Typ

1 329 0..
1 330 0..

Stand 80-03

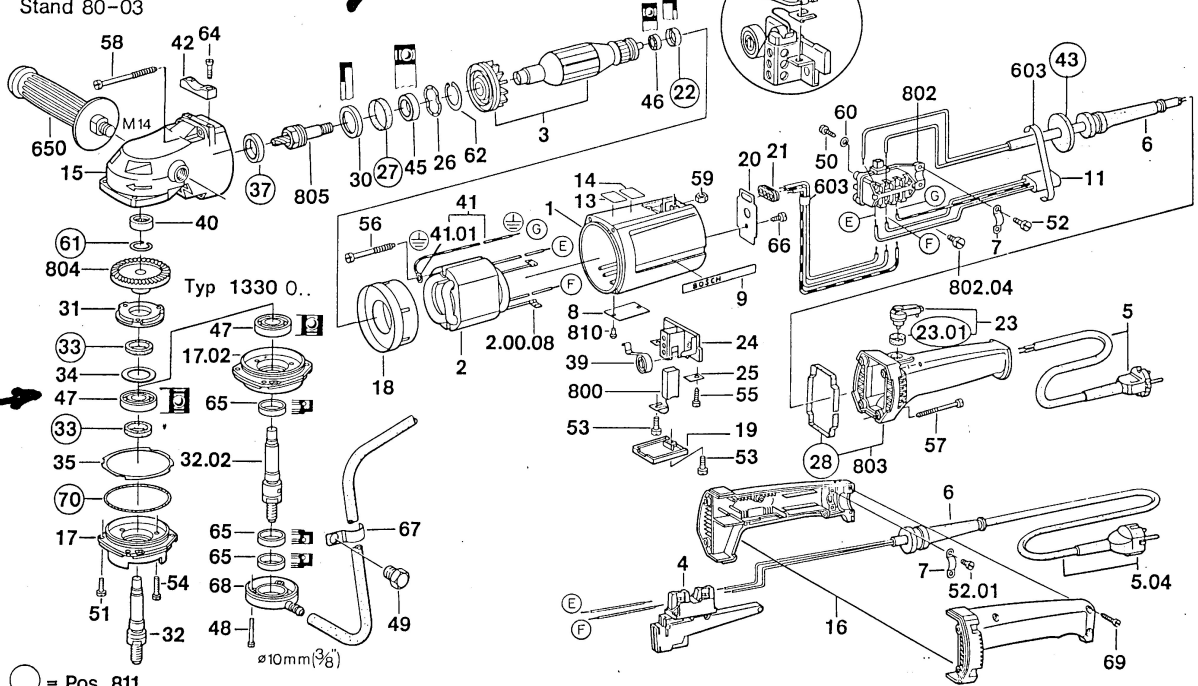
Beachten: Bei Reparaturen das neue DOPPELSEITIG abgedichtete Kugellager Pos.47 einbauen. (Gegen Fettaustritt an|der|Spindel.

Neu
New
